**Avis délibéré de l'Autorité
environnementale sur la modification de la
déclaration d'utilité publique (DUP) de la
ligne 18 Est du réseau de transport public
du Grand Paris Express (78-91-92 et 94)**

n°Ae : 2019 - 113

Avis délibéré n°2019 -113 lors de la séance du 19 février 2020

Figure 4 : Zones du CEA-Cisbio international à Saclay (Source : étude d'impact)

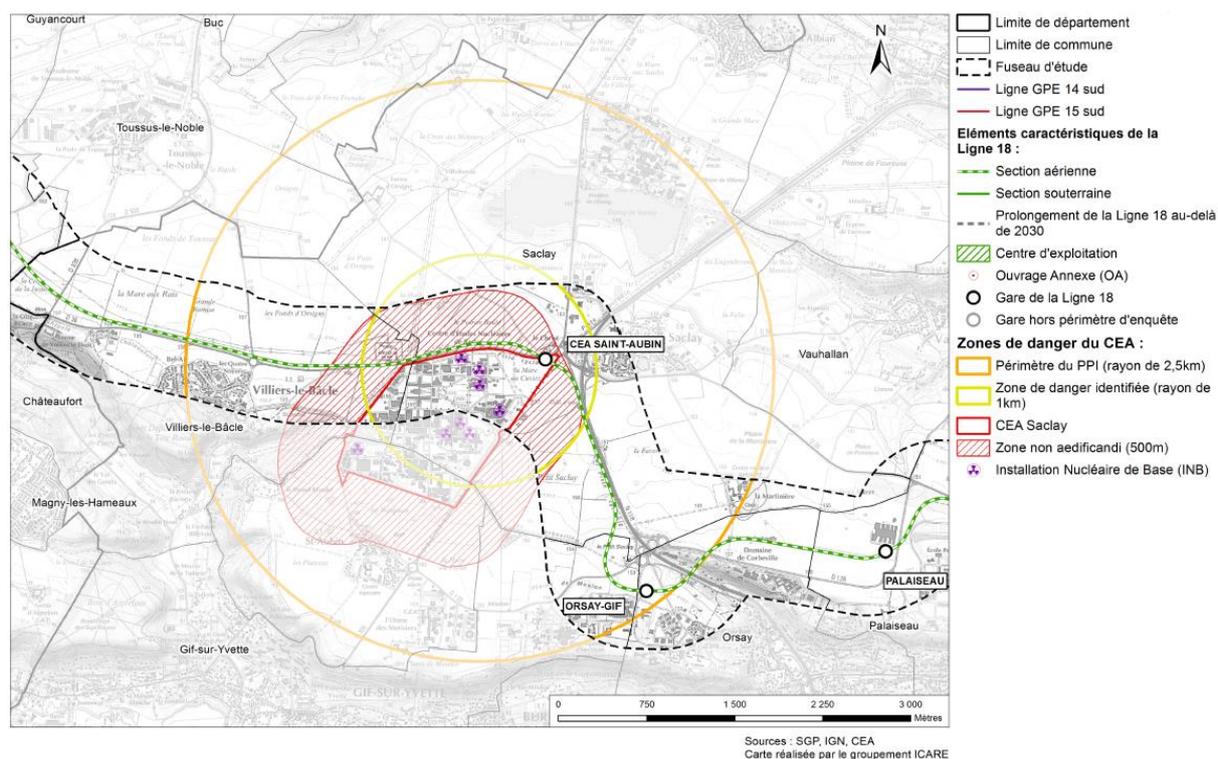
Comme indiqué précédemment, l'arrêt définitif d'Osiris en 2015 et la réduction du stock d'iode de Cisbio intervenue en 2019, ont conduit l'Autorité de sûreté nucléaire à revoir les scénarios de référence d'accident et en conséquence la zone de danger. Le périmètre de cette zone devrait donc être réduit et l'emplacement prévu pour la gare CEA Saint-Aubin ne s'y trouverait plus. Cette évolution doit toutefois être traduite par une mise à jour du « porter à connaissance » de 2011 qui, à ce stade, n'est pas présenté dans le dossier.

L'Ae recommande de présenter dans le dossier le courrier de l'autorité compétente confirmant que l'emplacement de la gare CEA Saint-Aubin ne se trouve plus dans la zone de danger liée au CEA.
